## Bescheid

**über die Änderung und Ergänzung der  
allgemeinen bauaufsichtlichen Zulassung  
vom 14. Juli 2014**

**Z-10.1-267**

**Lichtbandsystem JET-Vario-PC A98**

Anlage 2.2 a

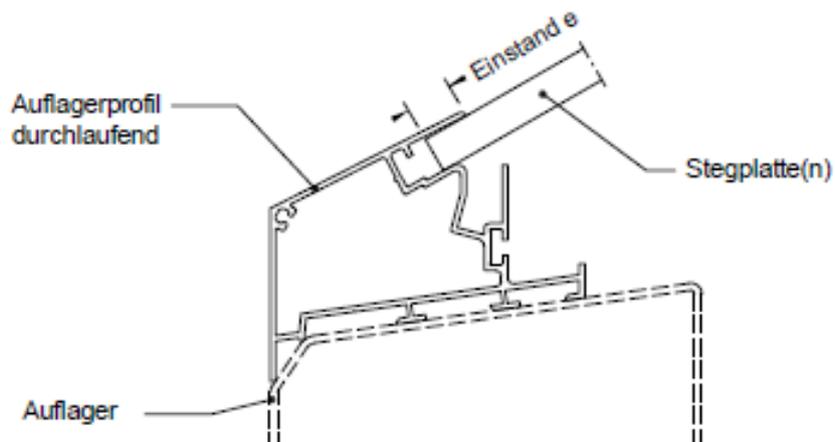
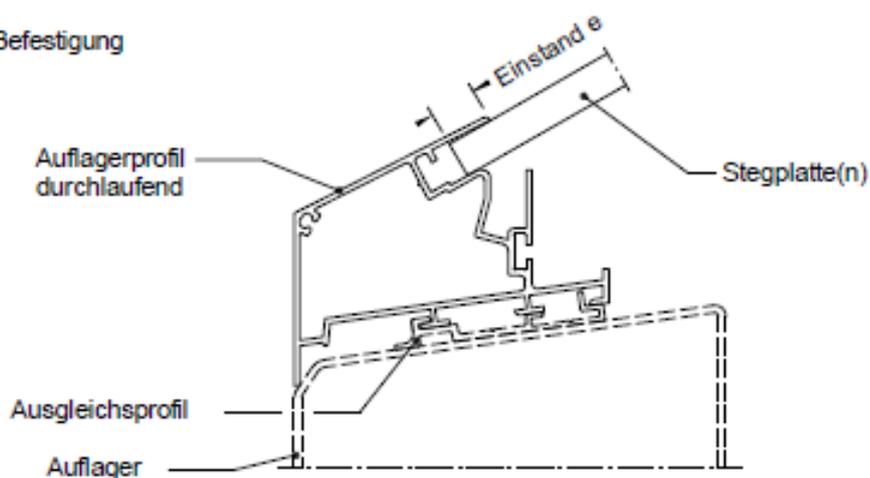
### **Abschnitt 4.2, 5. Absatz wird ersetzt durch:**

An den Kämpfern müssen die Stegplatten auf einer Länge von mindestens 13 mm im Auflagerprofil (Anlage 2.2 a) verschieblich gehalten werden.

Wenn das Kämpferauflager "JET-VARIO-THERM" gemäß der allgemeinen bauaufsichtlichen Zulassung Nr. Z-10.9-619 verwendet wird, müssen die Stegplatten für alle Typen auf einer Länge von mindestens 18 mm im Kämpferauflager verschieblich gehalten werden.

**Anlage 2.2 wird ersetzt durch Anlage 2.2 a.**

Stegplatte	Kämpfer – Auflager	Einstand e
PC 10	nach Anlage 3.2	≥ 13 mm
PC 16	nach Z-10.9-619	≥ 18 mm
